Nr. 1419 / 23.04.2019

interesați de participarea la procedura de licitație deschisă on-line privind atribuirea contractului de achiziție publică având ca obiect **"Achiziționarea a 100 autobuze electrice"**

RĂSPUNSUL LA SOLICITĂRILE DE CLARIFICĂRI
formulat de Direcția Transporturi, în calitate de direcție inițiatoare a procedurii de atribuire

Fig. 1 Protecție/umbrire individuală a fiecărui LED

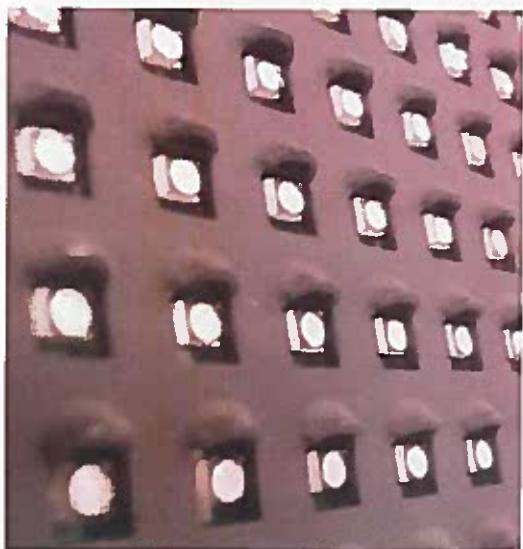
"La capitolul 6.33.2.1.1.2. **INDICATOARE TRASEU EXTERIOARE**, alineatul 6, se află următoarea solicitare: "toate cele 3 indicatoare de traseu exterioare vor avea jaluzele de protecție la lumina solară pe fiecare rând de leduri, pentru îmbunătățirea vizibilității".

În acord cu art. 156, (1) alineatele a și b din Legea 98/2016 privind achizițiile publice, din care precizăm cerința ca fiecare trimitere la specificații tehnice să fie însoțită de mențiunea "sau echivalent", vă rugăm să acceptați și o soluție echivalentă a protecției afișării la lumina solară a ledurilor de pe fiecare rând **prin protecția individuală a fiecărui led de pe fiecare rând.**

- 1) Protecția individuală a fiecărui led pe un rând (figura 1)
- 2) LED-urile de protecție pe fiecare rând de către obloane/lamele/jaluzele pentru umbrire (figura 2)

- protecția individuală a LED-urilor este mai aproape de LED-uri (cea mai mică distanță dintre partea superioară a coroanei și protecția reală, aproximativ 1 mm, comparativ cu cel puțin 2,5-3 mm în versiunea de umbrire a liniei); asigurând un unghi foarte larg de orizontală și vizibilitate verticală de la orice distanță;
- Protecția individuală LED este mai scurtă și contribuie la o grosime redusă a afișajului LED datorită proporției corecte între suprafața LED-urilor SMD și dimensiunea individuală a lamelei/jaluzelei la fiecare LED;

Din punct de vedere tehnic, ambele abordări sunt echivalente, deoarece ambele abordări satisfac în totalitate obiectivul - creșterea performanțelor în condiții acțiunii directe a razelor soarelui.

Dar, la anumiți parametri, cum ar fi unghiul de vizualizare în poziție verticală, de la distanțe (foarte) apropiate, zona câmpului de informații este mai omogenă și mai confortabilă în cazul protecției individuale a fiecărui LED în comparație cu protecția pe un rând a LED-urilor.”

Se acceptă ca operatorii economici să poată prezenta și o soluție echivalentă a protecției afișării la lumina solară și îmbunătățirea vizibilității LED – urilor de pe fiecare rând, prin protecția individuală a fiecărui LED de pe fiecare rând.
